「福島第一原子力発電所の原子炉建屋の現状の耐震安全性および補強等に関する検討に係る報告書（その1）（追補版）（改訂2）」の原子力規制委員会への提出について

4号機原子炉建屋
熱伝導解析モデル図

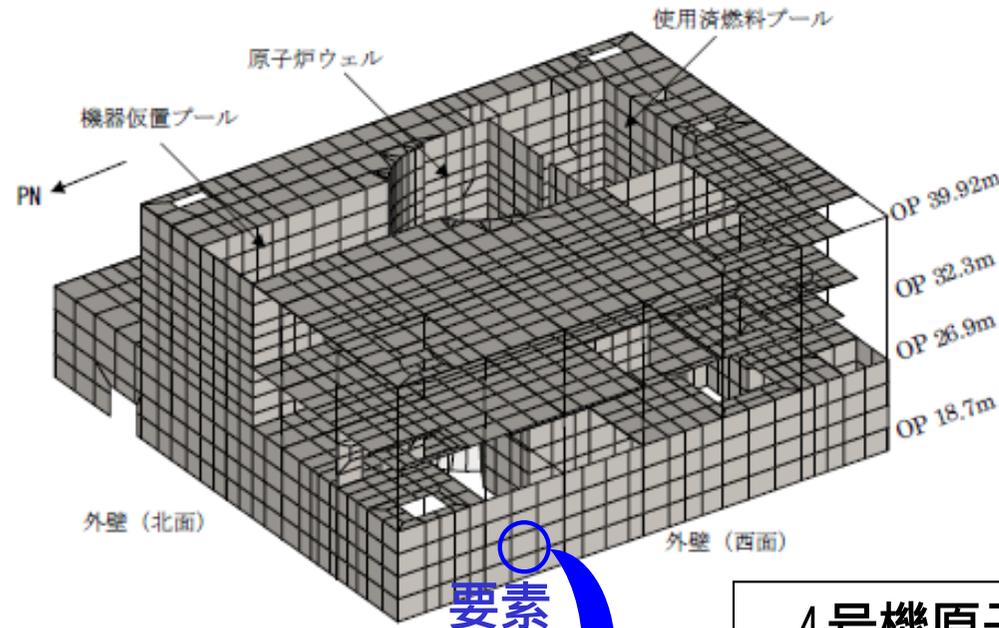
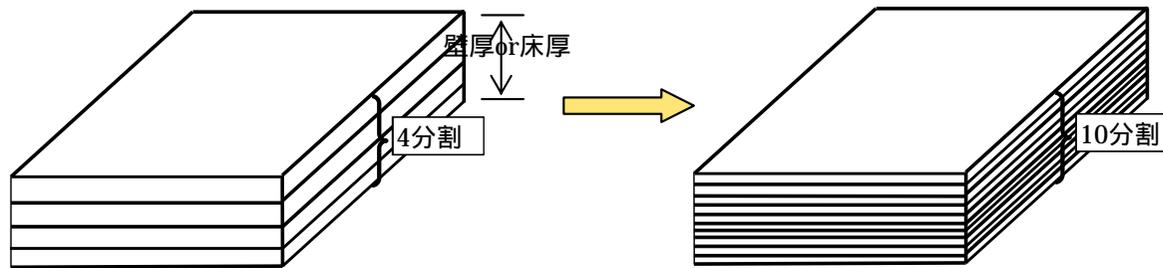
要素を4分割から10分割に変更した

「軸力と曲げモーメントによるコンクリートおよび鉄筋のひずみ」および「面外せん断力」の検定比(裕度)が最大の箇所(要素)を示しており、その箇所(要素)は改訂前と改訂後で異なる

「裕度」から「検定比」へ表記を見直し。計算式は同じで、1を超えなければ、判定は可となる。

⇒ 発生ひずみ及び発生応力は評価基準値に対して十分な余裕がある
